# H BOLETIN TECNICO INTRAAX®/VANTRAAX®

TEMA: Paquetes de Frenos HXS®

NO. PUBLICACION: B77SP

## Compatibilidad de tambores de frenos INTRAAX: diseño de zapata en línea contra diseño de zapata con desfaseamiento<sup>1</sup>

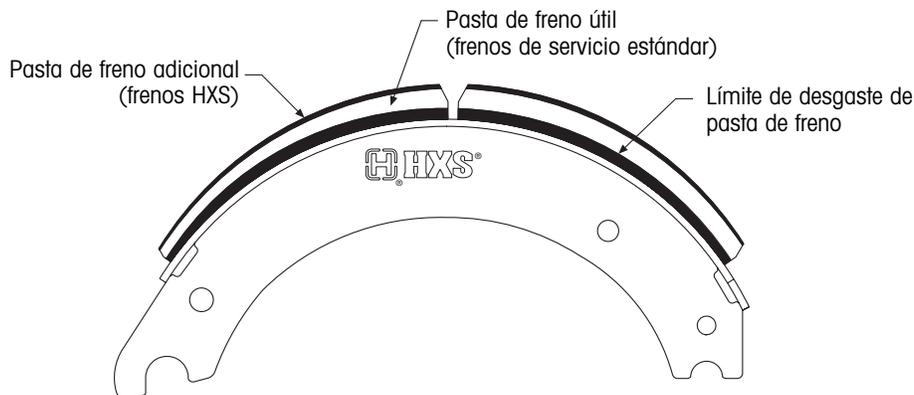
Los frenos anchos HXS de 16½ por 7 pulgadas usan el mismo tambor que los frenos estándar. Sin embargo, los frenos HXS de diseño de zapata en línea de 16½ por 8⅝ pulgadas no usan el mismo tambor que los frenos anteriores estilo no HXS de diseño de zapata con desfaseamiento de 16½ por 8⅝ pulgadas. Los siguientes tambores están actualmente disponibles y son compatibles con frenos anchos Hendrickson HXS de 8⅝ pulgadas:

FUNDICION		
	Diseño Zapata en Línea	Diseño Zapata con Desfaseamiento <sup>1</sup>
Dayton-Walther <sup>2</sup>	<b>85-123570-002</b>	85-123406-002
Webb	<b>66854B</b>	66834
Gunité <sup>2</sup>	<b>3807</b>	3779
